# 回 答 書

工事名等 篠ま農(工)第4号

平成21年度 市単独事業 遠方キャンプ場 改修工事

盤結線図

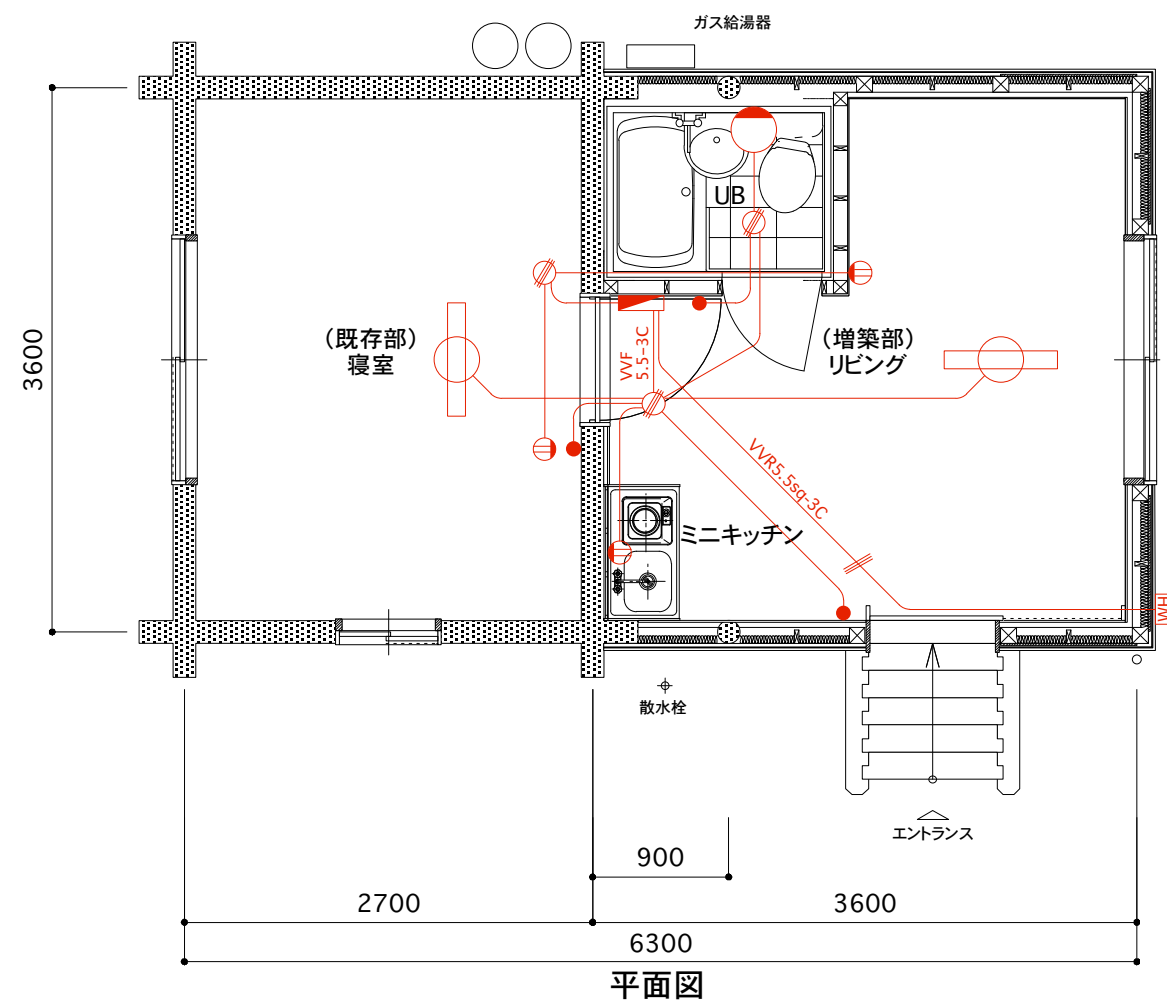
質 問	回 答
1.各バンガローに単3 100Aが必要ですか？	「単相3線30A」の表示誤りです。
2.各戸盤の主幹と回路数が不明です。	主幹30A、4回路です。
3.電灯線のサイズ、条数、長さが不明です。	VVF1.6-2Cです。長さは追加図面『E-03』参照してください。
4.コンセント配線のサイズ、条数、長さが不明です。	VVF1.6-2C、アース部はVVF1.6-3Cです。長さは追加図面『E-03』参照してください。
5.スイッチ配線のサイズ、条数、長さが不明です。	VVF1.6-2Cです。長さは追加図面『E-03』参照してください。
6.蛍光灯、40W1灯用直付の機種が不明です。	グロースタート式 逆富士型ベースライトです。
7.引き込み外線が現状はありません。	部分的に一時撤去中ですが、工事前には復旧予定です。
8.引き込み外線がないので引き込みできません。	同上。
9.閉電工事となっていますが、現状では出迎え工事のため、閉電では引き込みができず、今回工事となりますが、如何見積致しましょうか？	閉電と市において協議する予定ですので、今回入札金額には含めないでください。
10.各戸3P100Aは異常ですが、何れにしても、既設引き込み線のサイズが細く、DV38sq-3Cは最低必要です。	「単相3線30A」の表示誤りです。

11.各戸のメーターはどこに設置しますか？	追加図面『E-03』参照。
12.各戸接地工事は不要ですか？	IV1.6です。
13.各戸共通、配線図面はありませんか？	追加図面『E-03』参照。
14.配線器具は露出ですか、埋め込みですか？	既設部は露出、増築部は埋め込みです。
15.管理棟引き込み金具類は、現状通りですか？	現状通りです。
16.ミニキッチンの換気扇用配線は不要ですか？	ミニキッチン用電源コンセントから取り出しです。
17.ミニキッチンの電灯用配線は不要ですか？	同上。
18.E02図によると新設引込配線(関電工事)と示されているが、既存の構内配線は関電計器の二次側にあるので関電での工事は不可能と思われるが指示願いたい。	質問No.9参照。
19-1. 内訳明細書A11電気設備工事について、幹線引込・単相3線式100Aについて詳細指示願いたい。	質問No.1参照。
19-2. 分電盤・露出タイプについて詳細指示願いたい。	質問No.2参照。
19-3. 電灯線、コンセント配線、スイッチ配線について詳細指示願いたい。	質問No.3、4、5参照。
19-4. 蛍光灯器具、40W1灯用直付けは富士型器具グロー式と理解してよいか。	質問No.6参照。
20.平面図に電気機器及び配線が図示されていないので指示願いたい。	質問No.13参照。
21.引き込みで単相3線式100Aを10箇所設置する必要があるのか？	質問No.1参照。
22.分電盤の回路数はいくつか？	質問No.2参照。
23.主管は漏電ブレーカーにするのか？	追加図面『E-03』参照。
